## 改善箇所説明図

大型トラックのアクセルペダルにおいて、

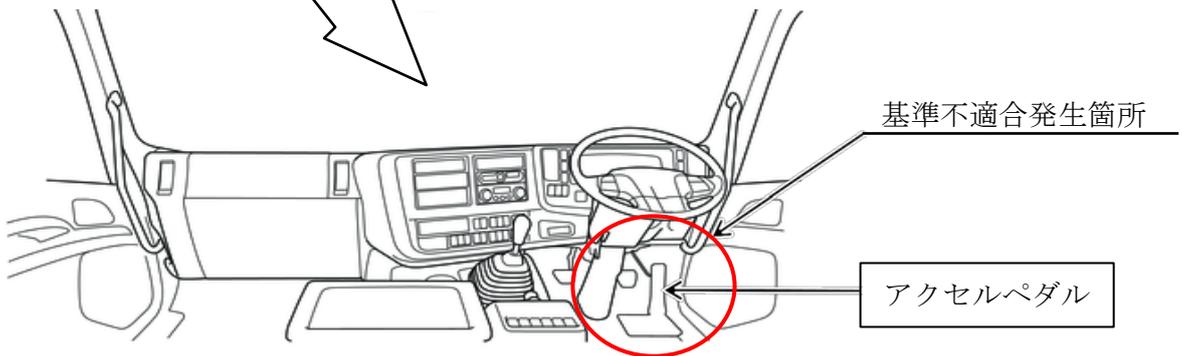
- ①アクセルペダルのパッド部の強度が不足しているため、アクセルペダルを長時間一定の力で踏むとパッド部に亀裂が生じることがある。そのため、そのままの状態で使用を続けると、パッド部が破損し、最悪の場合、破損したパッド部がアクセルリンクに引っかかり、エンジン回転が下がらなくなるおそれがある。
- ②ヒールスタンドの形状が不適切なため、ヒンジ部に大きな力がかかることがある。そのため、ヒンジ部が破損するおそれがある。

**改善の内容：**  
全車両、アクセルペダルを対策品に交換するとともに、フロアカーペットに切欠きを追加する。
